六ヶ所再処理施設における
新規制基準に対する適合性

安全審査 整理資料

安全冷却水系冷却塔の設置位置の変更

第 1 図 安全冷却水系冷却塔 A 全体配管ルート

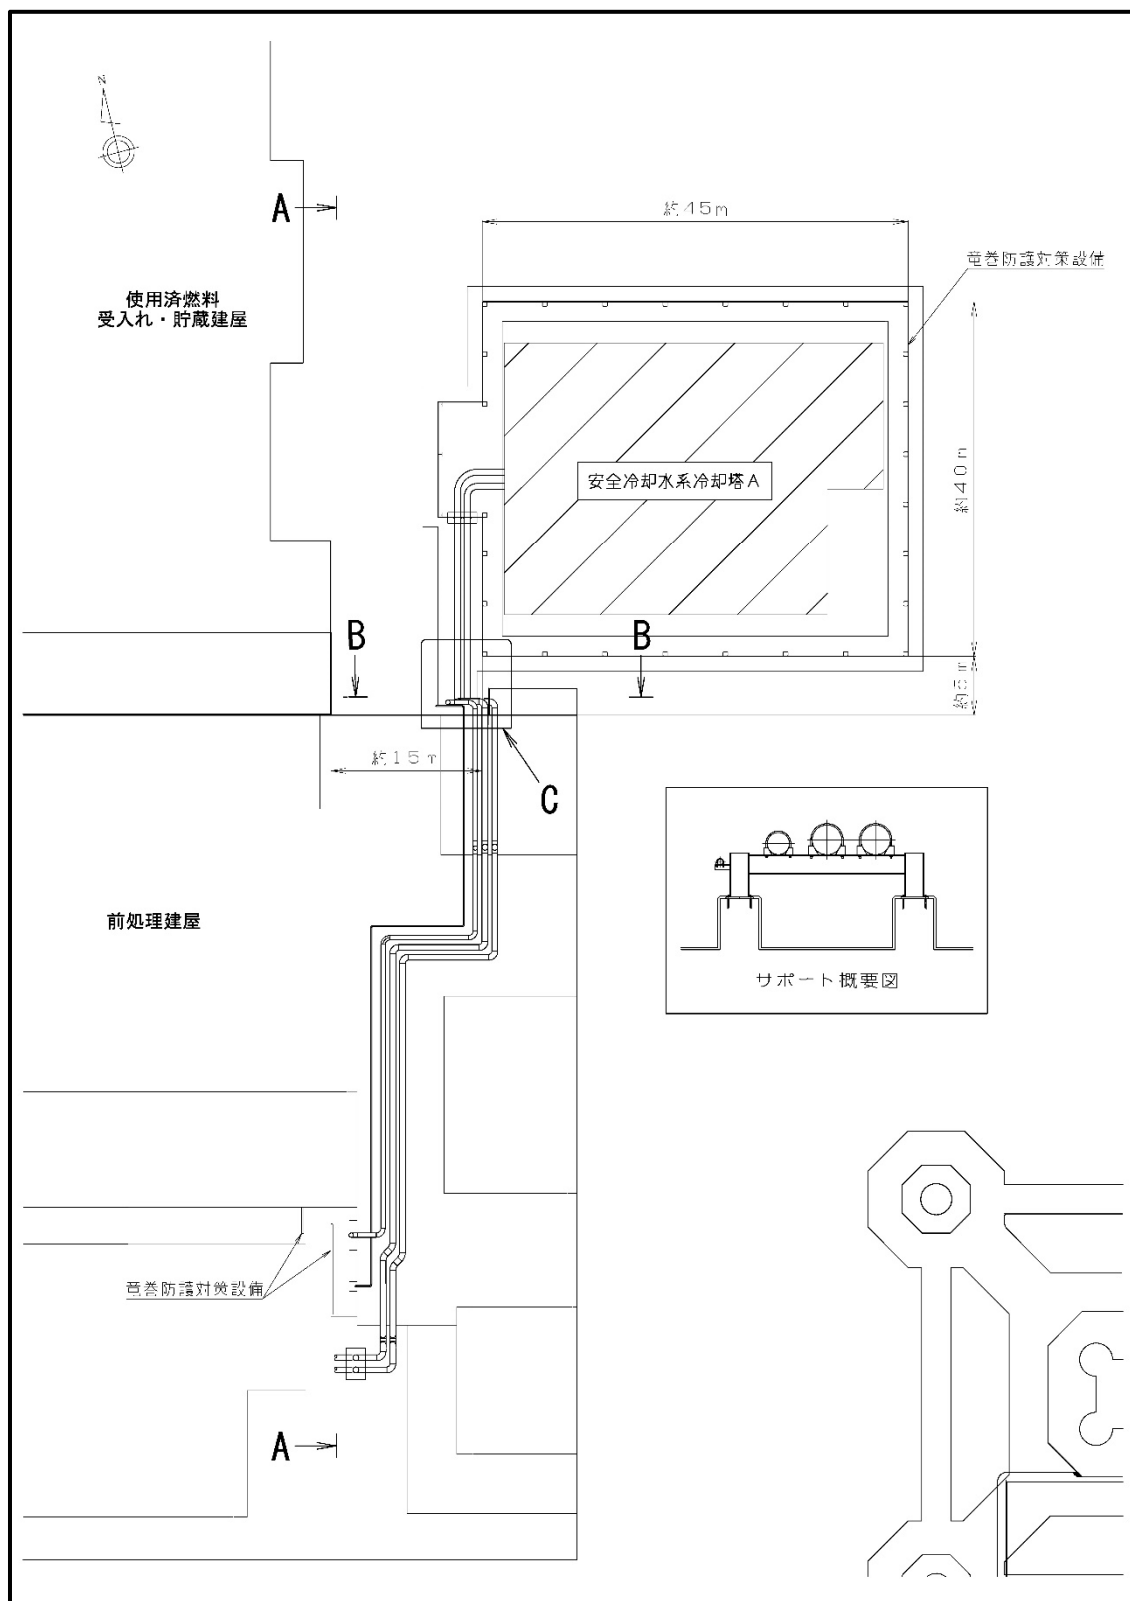
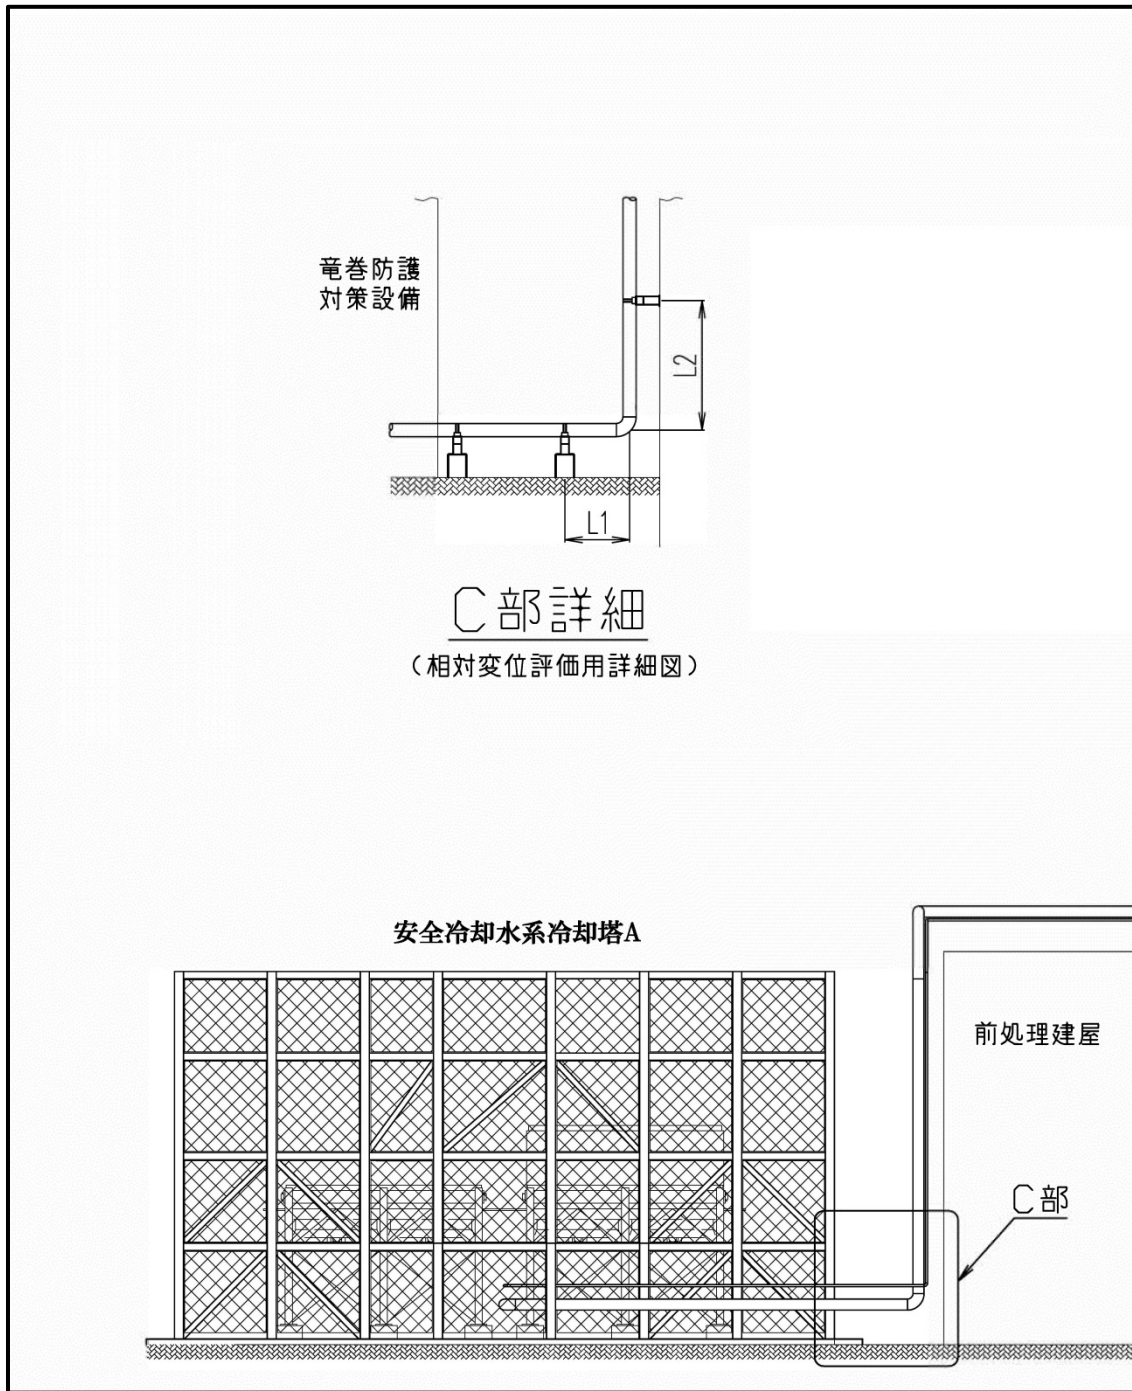
建屋・構築物間にわたって設置される配管については、地震時の3方向の相対変位を考慮し、配管ルート、サポート間隔を設計するものとする。

- ・検討条件（第1，2図参照）
相対変位量：水平約20mm，鉛直約4mm
- ・検討対象
冷却水配管(600A)
ケーブル防護管（電線管）(450A, 200A)

- ・冷却水配管(600A)
一次＋二次応力：約338MPa（許容応力：379MPa）
相対変位に対して、一次応力，二次応力双方の影響を考慮し，支持間隔6～12mで設計する。
- ・ケーブル防護管（電線管）(450A)
一次＋二次応力：約378MPa（許容応力：379MPa）
相対変位に対して、一次応力，二次応力双方の影響を考慮し，支持間隔4.6～9mで設計する。
- ・ケーブル防護管（電線管）(200A)
一次＋二次応力：約386MPa（許容応力：391MPa）
相対変位に対して、一次応力，二次応力双方の影響を考慮し，支持間隔4.6～9.1mで設計する。
